「六ヶ所再処理工場の使用済燃料受入れ・貯蔵施設から発生する低レベル
固体廃棄物の保管廃棄能力向上に係る新設等計画書」の概要について

図-1 六ヶ所再処理工場配置図

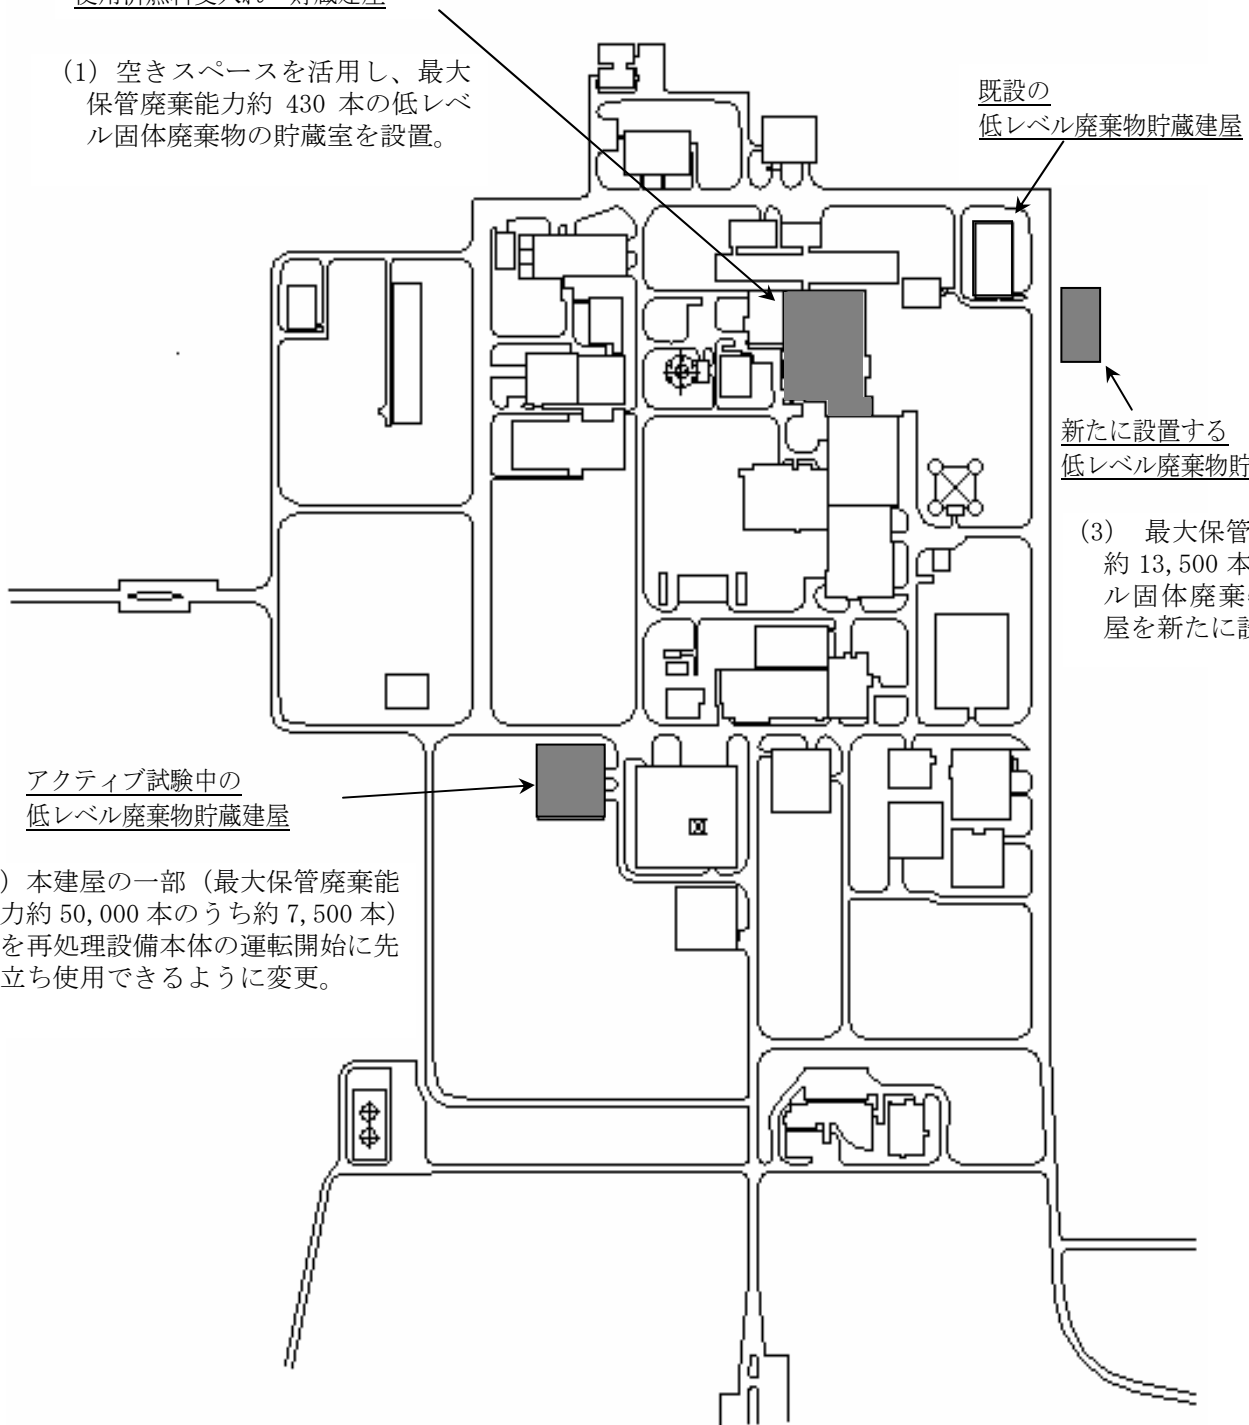
(1) 空きスペースを活用し、最大保管廃棄能力約 430 本の低レベル固体廃棄物の貯蔵室を設置。

(3) 最大保管廃棄能力約 13,500 本の低レベル固体廃棄物貯蔵建屋を新たに設置。

(2) 本建屋の一部（最大保管廃棄能力約 50,000 本のうち約 7,500 本）を再処理設備本体の運転開始に先立ち使用できるように変更。
